# 监 理 通 知 单

工程名称：绍兴聚晖新能源有限公司绍兴上虞 9.89175MW 分布式光伏项目

编号：SXJH-JLTZD-20170310

事由：现场施工存在的质量弊端。

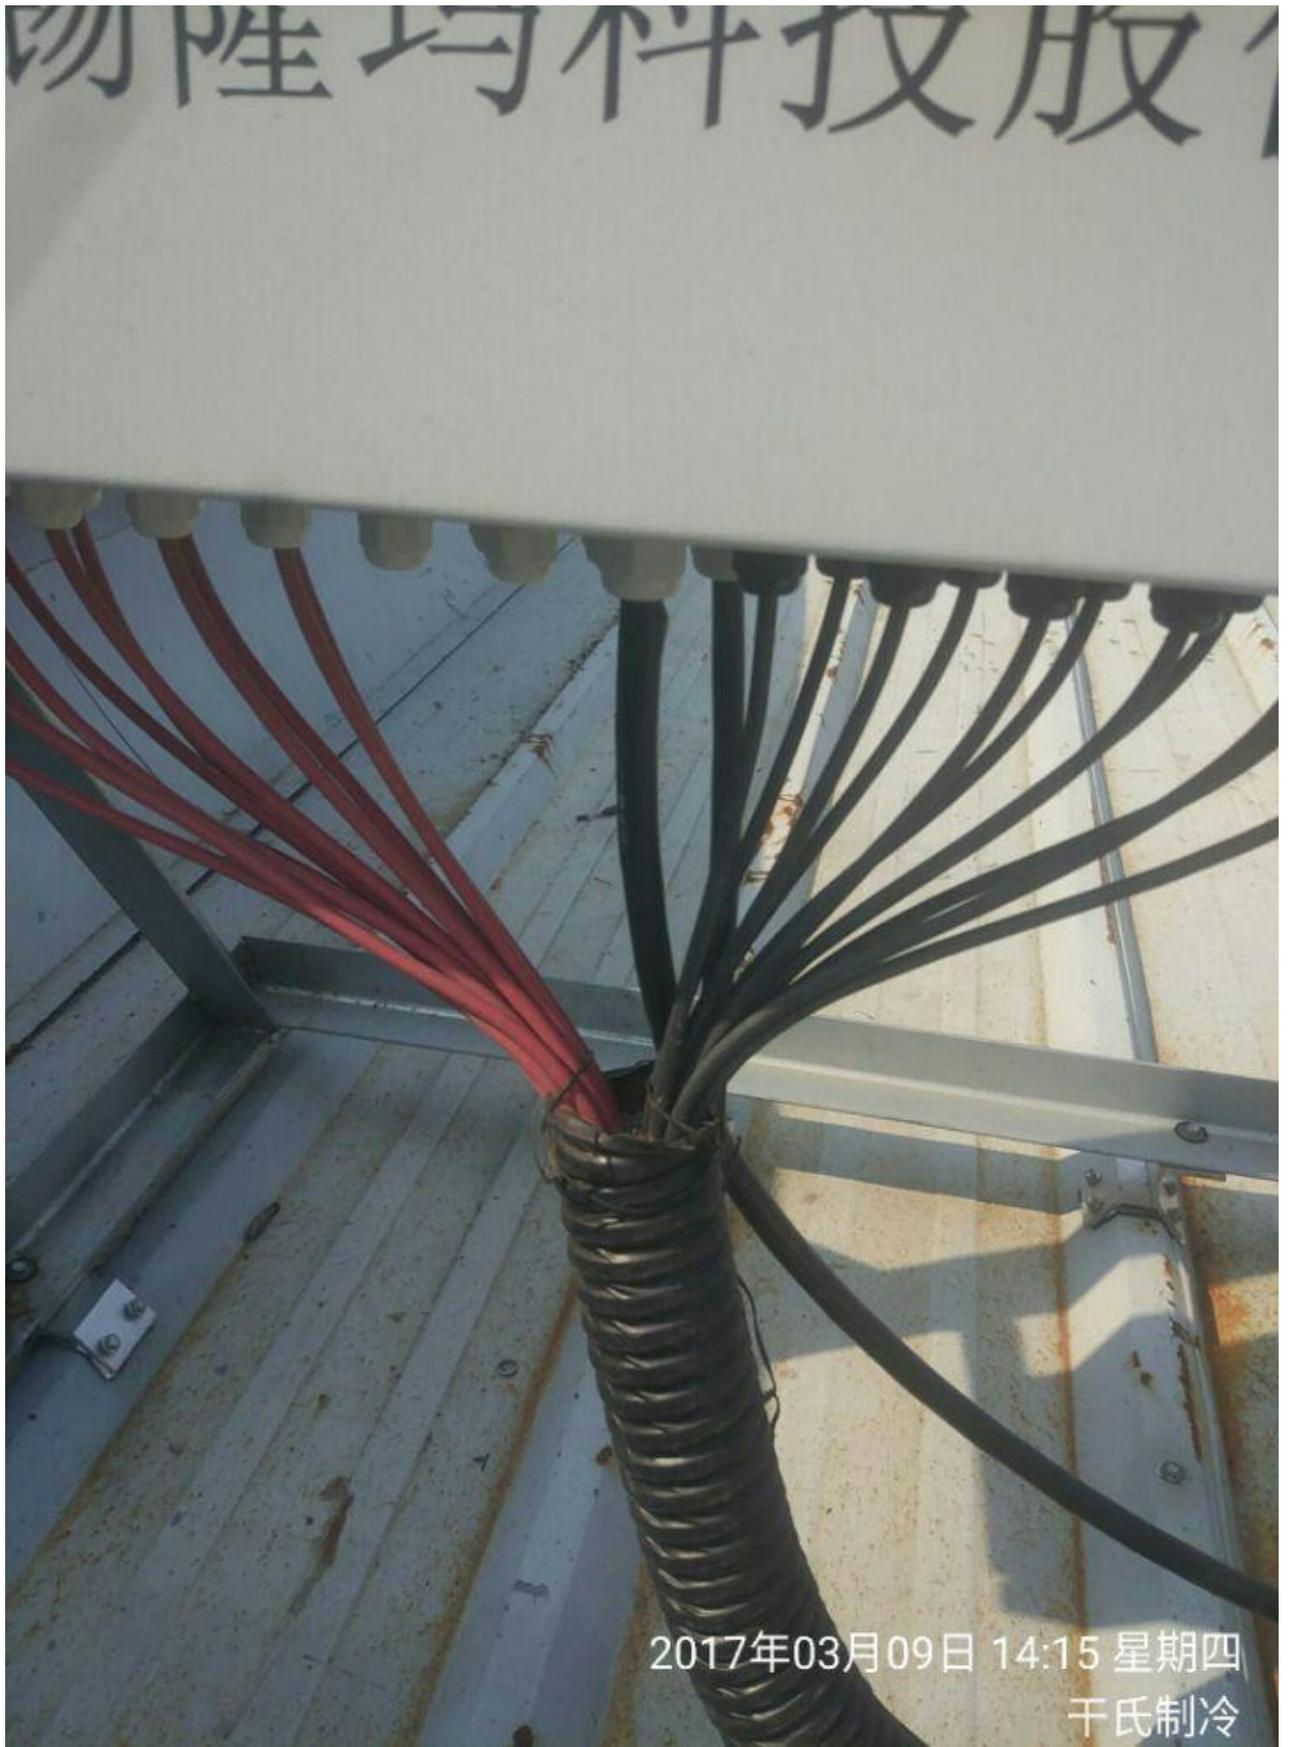
通讯线未采取保护措施、进线管口防火泥封堵未施工。

桥架接地线压线端子松动。

设备与槽钢平整度偏差较大。

低压电缆未采取保护措施、垃圾未清理，高压电缆电缆沟深度不符合规范要求。
